**PALANGOS MIESTO SAVIVALDYBĖS ADMINISTRACIJOS
VIEŠOJO PIRKIMO KOMISIJA**

2025-09-18 Nr. (11.8)-VŠ4-523

DĖL KONKURSO (PIRKIMO ID 4075719)

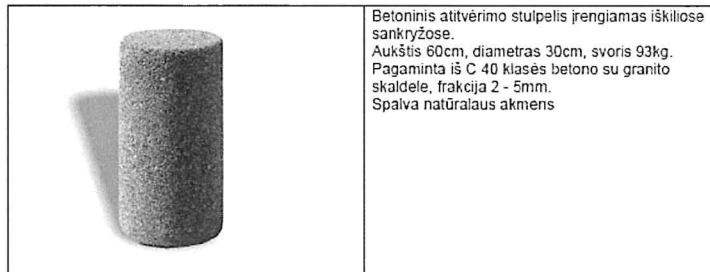
12. Klausimas. Susisiekimo dalies SDKŽ ir excel formatu pateiktame DKŽ „2 priedo tęsinys Darbų kiekių žiniaraštis“ pėsčiųjų tako įrengimui yra nurodytas šalčiui nejautrių medžiagų sluoksnis (ŠNS) 426 m³.

Prašome patikslinti ar nėra padaryta techninė klaida nurodant ŠNS kiekį, nes pagal trinkelų įrengimo kiekį (2840 m²) ir brėžinius ŠNS turėtų būti 539,6 m³.

Atsakymas. Techninė klaida turi būti 539,6 m³.

Vejų bordiūro su pamatu detalė

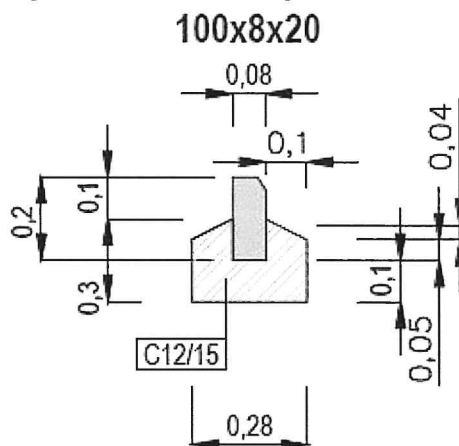
15. Klausimas. Susisiekimo dalies TS yra bendrai nurodyta, jog bordiūrai klojami ant 20 cm storio pamato su atspara, tačiau brėžiniuose vejų bortai nurodyti ant 10 cm storio pamato

Prašome paaiškinti aukščiau nurodytus neatitikimus bei patikslinti kuo vadovautis.

Atsakymas. Aiškiai nurodyta projekte. Naudotis projekto dokumentacija. Parengtas projektas iki 2024-11-01, reikia naudotis viršenybę, pagal STR.

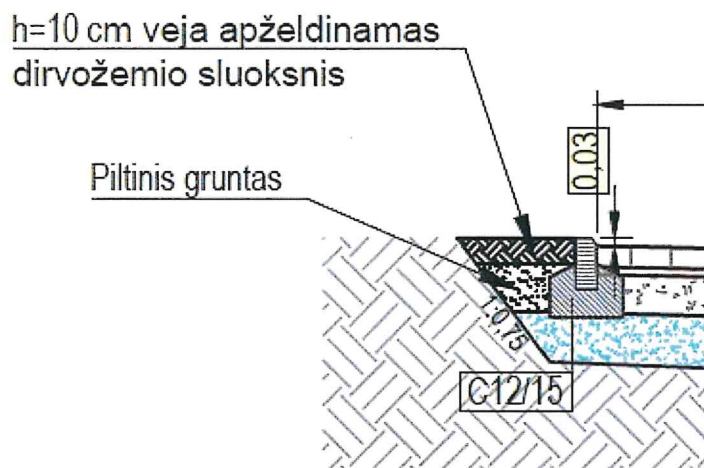
16. Klausimas. Susisiekimo dalies brėžiniuose yra nurodytas piltinis gruntas

Prašome nurodyti kur DKŽ yra piltinio grunto įrengimo darbų kiekiai bei medžiagos.

Atsakymas. Aiškiai nurodyta projekte. Naudotis projekto dokumentacija. Parengtas projektas iki 2024-11-01, reikia naudotis viršenybė, pagal STR.
